改善箇所説明図 ①

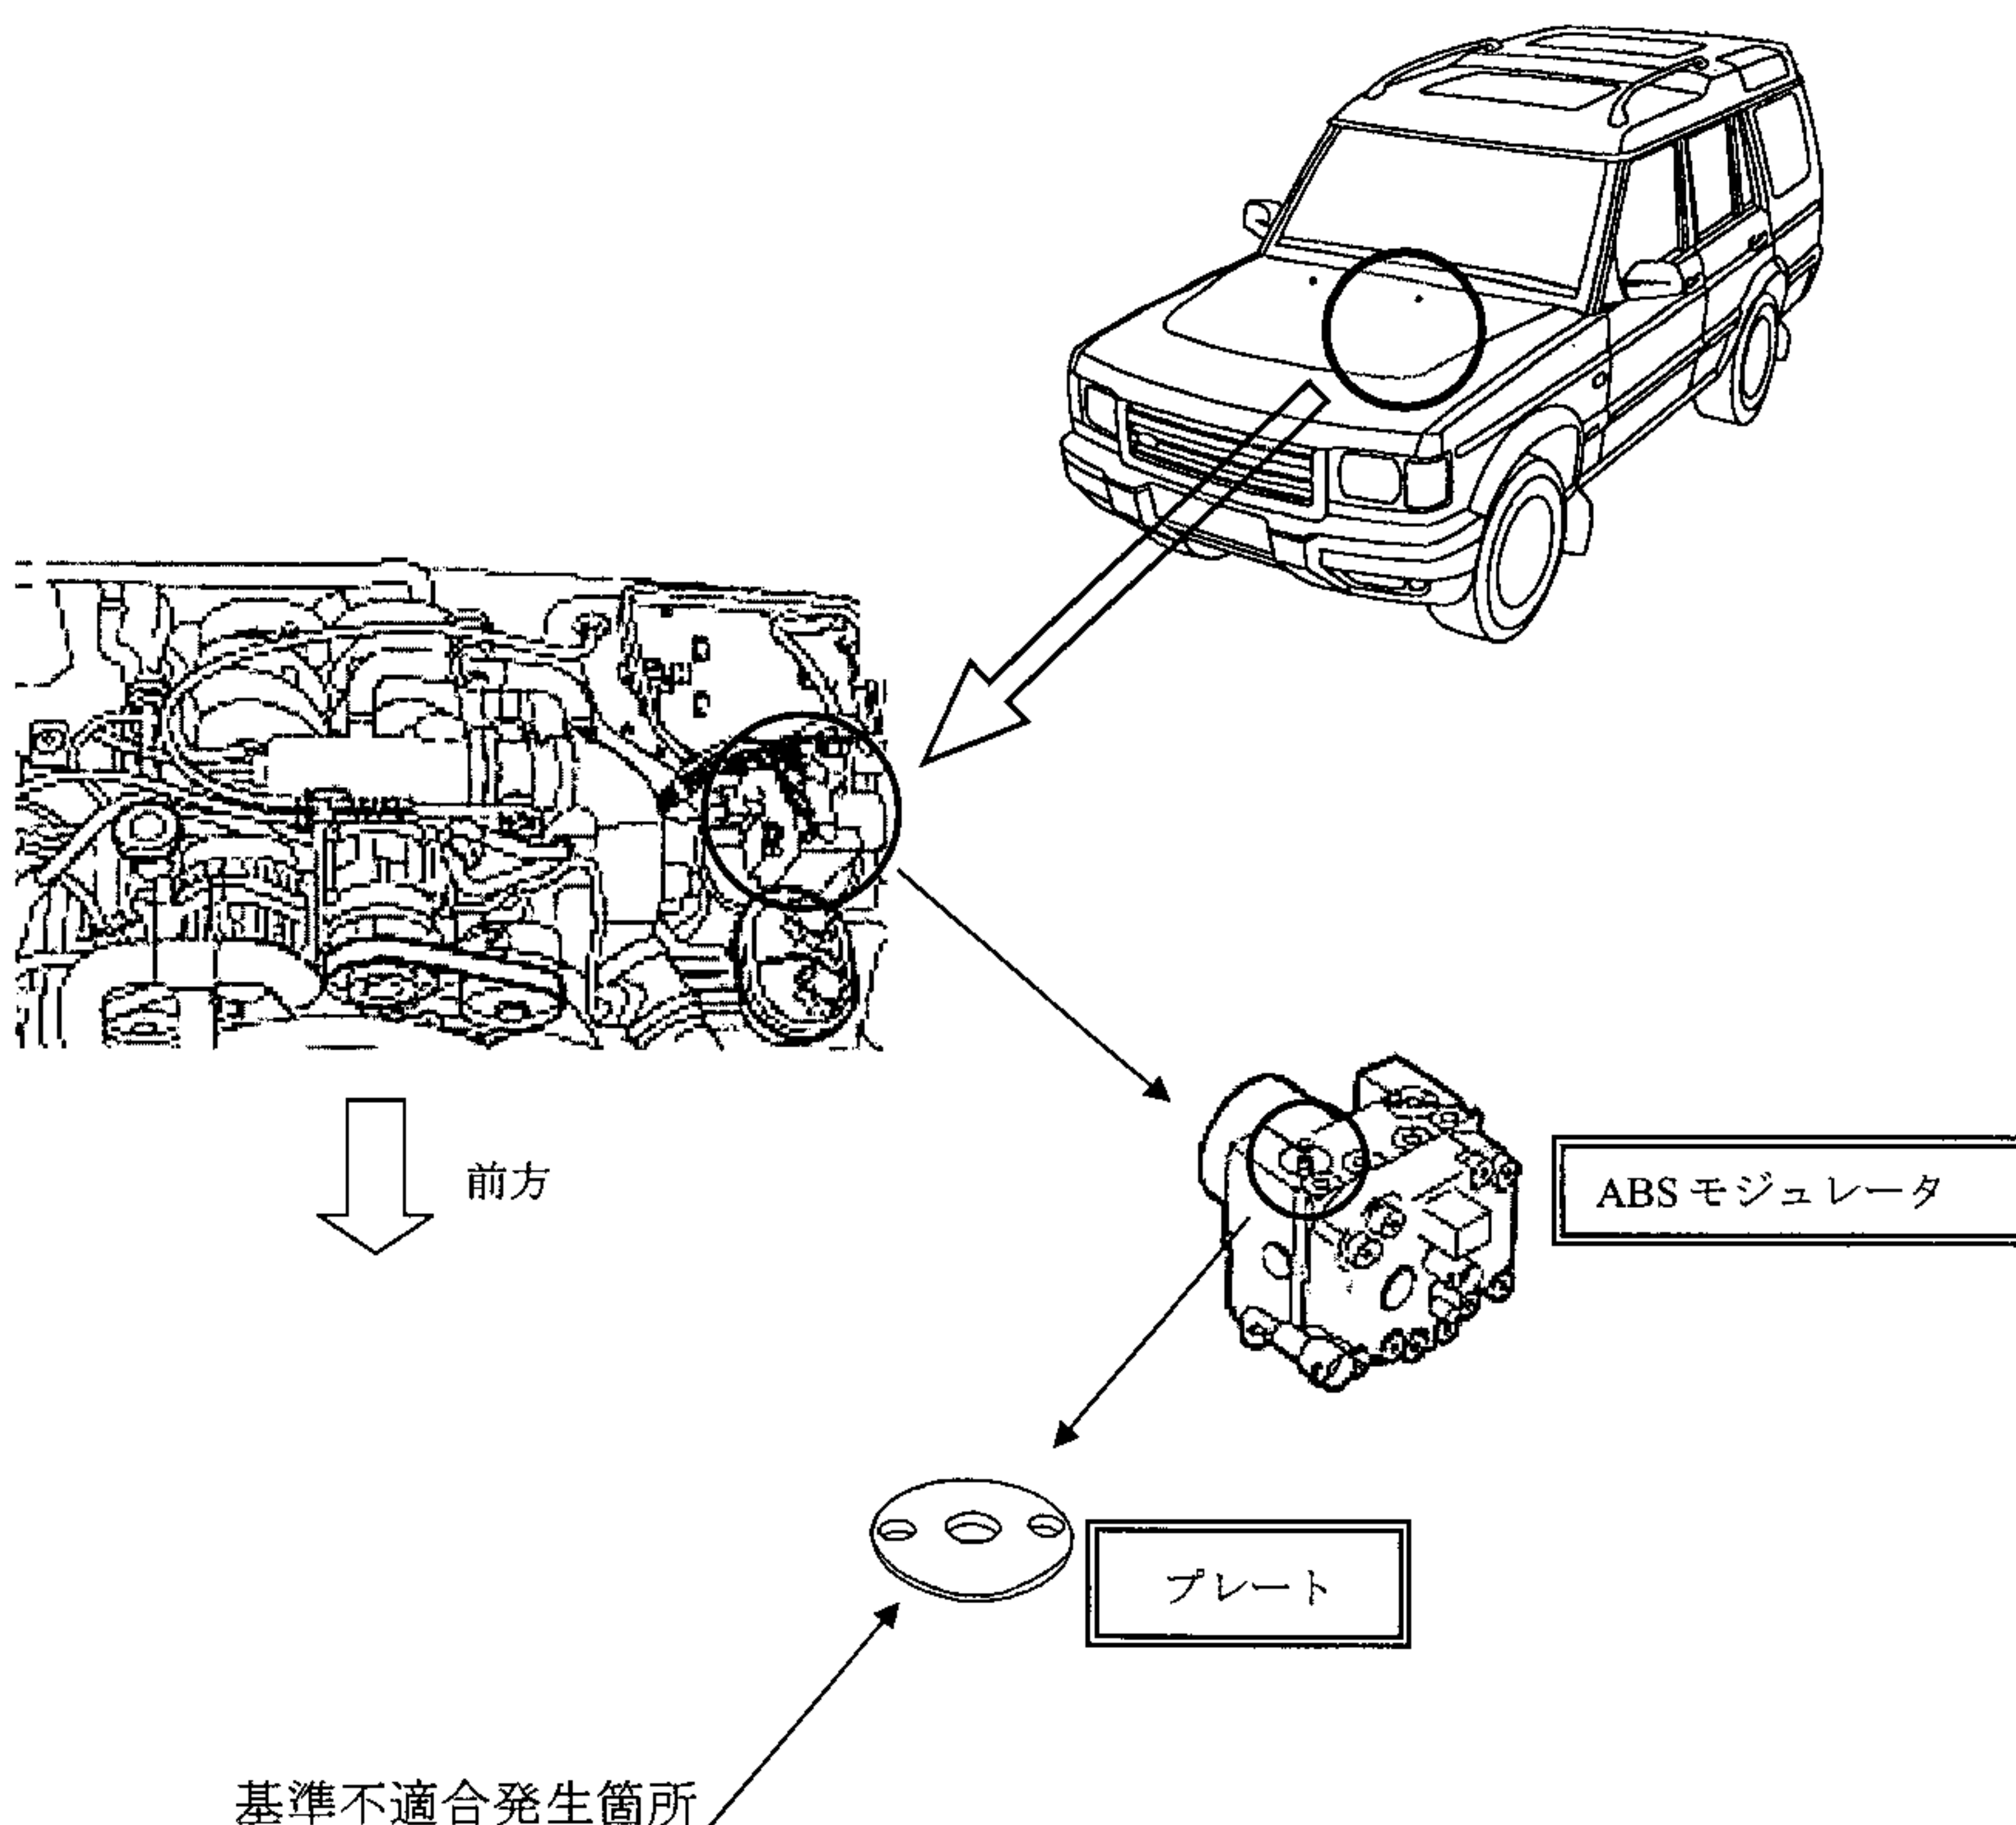
ABSモジュールのプレッシャリダクションバルブを留めているプレートの強度が不足しているため、頻繁にABSモジュールが作動した場合、当該プレートが変形するものがある。そのため、ブレーキ液が漏れてブレーキの油圧が保持できなくなり、制動力が低下するおそれがある。

全車両、ABSモジュールの部品番号を確認し、対象となるものについて、プレートを留めているボルトが取り外せるものは、対策品を追加し、プレートを留めているボルトが取り外せないものは、対策品が取り付けられたABSモジュールと交換する。

識別：ワッシャに白いペイントを塗布する。
